**Propuesta para cerrar la diferencia entre
ISAGEN y XM en el entendimiento de la
Resolución CREG229-2021.**

Planteamiento del Problema

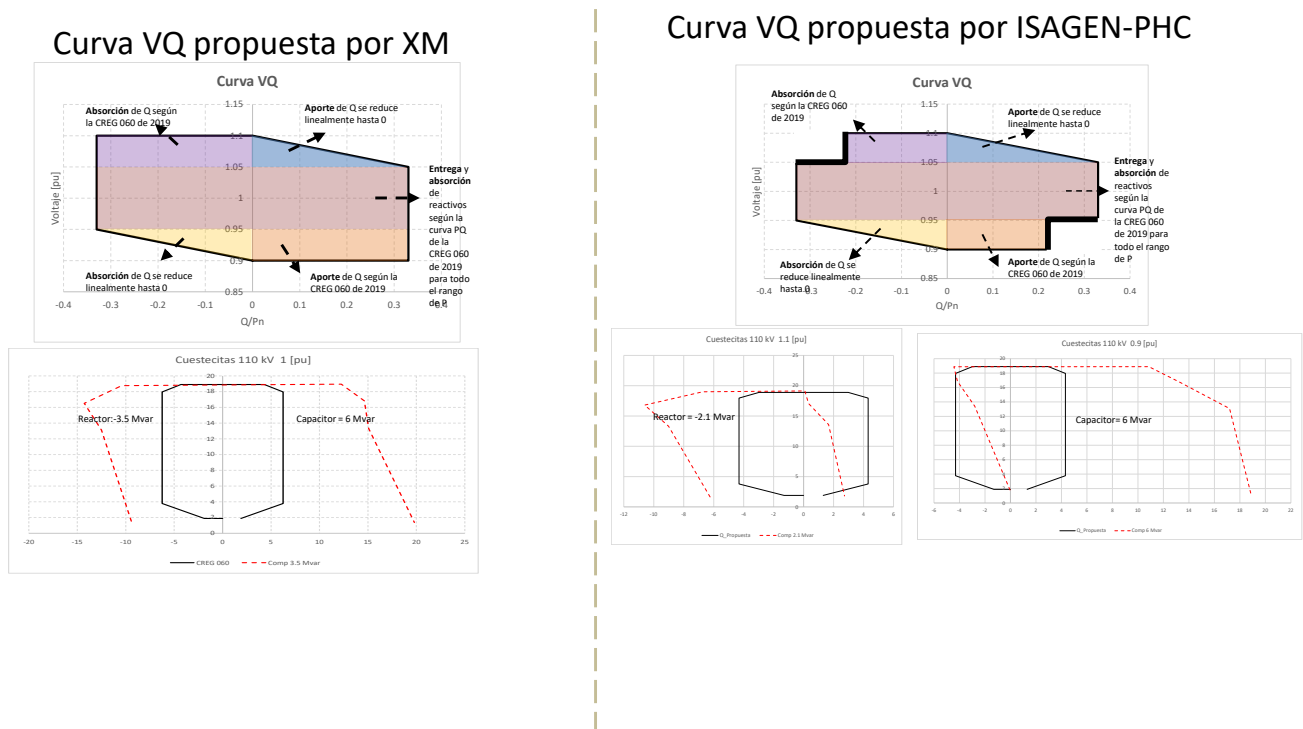
Con relación a la propuesta de XM, nuestro entendimiento es que dicha propuesta va más allá de lo exigido por la CREG 060 de 2019, dado que para el caso de una planta a potencia nominal (Potencia Activa = 1 p.u.) contempla pedir energía reactiva por un valor igual a $0.33 Q_n/P_n$, lo cual está por encima de lo definido para ese valor de potencia en la planta. (Definido en la CREG 060 para potencia = 1 p.u. Reactiva = $0.228 Q_n/P_n$).

En la gráfica siguiente se presenta en el lado izquierdo el entendimiento de ISAGEN de la propuesta formulada por XM y en la parte derecha la propuesta inicial que ha venido formulando ISAGEN con el apoyo del Consultor PHC.

Lo que pensamos, es que, dado que estamos tan cerca entre el entendimiento de XM e ISAGEN, busquemos un punto medio que permita darle viabilidad a las centrales de conexiones largas o centrales con fronteras embebidas.

1. Curva QV de la resolución CREG 229-2021

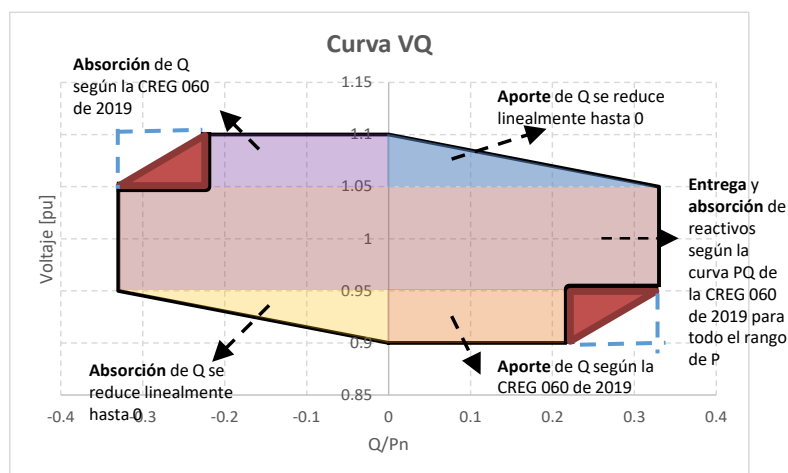
La propuesta ajustada de ISAGEN sería llegar a un punto medio, donde esperamos cerrar la diferencia con XM y nos ciñamos a las exigencias de potencia reactiva establecidas en la CREG 060 de 2019, sin excederla. En este sentido, la nueva propuesta de ISAGEN, complementaría la propuesta inicial de ISAGEN con los triángulos de color rojo y descuenta de la propuesta de XM el triángulo punteado en azul, que permiten tener un comportamiento lineal y suave para los voltajes normales de operación y como se comentó estaría ajustada en esta parte de la curva a lo previsto en la resolución CREG 060 de 2019.
